## Müşteri ifadesi / Atölye tespiti

## Teknik açıklama

Motor kontrol ünitesi yazılım güncellemesi.

Resim 1: WLAN/ Bluetooth üzerinden alışı yeterli veya yetersiz olması durumunda bilgilendirme sembollerinin örnek görünümü.

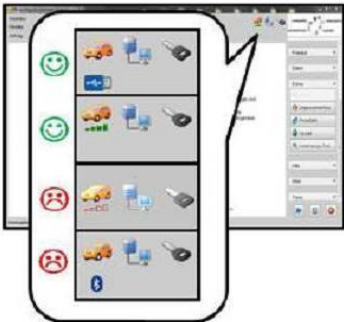
- Flaşlama hem USB kablosu hem de yeterli Wi-Fi sinyali ile gerçekleştirilebilir.
- Yetersiz WLAN alışımda bir uyarı görüntülenir (bkz. resim 1) ve USB kablosu kullanılmalıdır.
- Bluetooth kullanımına halen izin verilmemektedir.
- USB kablosunu bağlamak için arıza teşhis yuvasından frekans başlığı dışarı çekilmelidir!
- Kablosuz başlık takılıyken USB kablosu bağlanırsa, iletişim yine de Bluetooth üzerinden sağlanır.
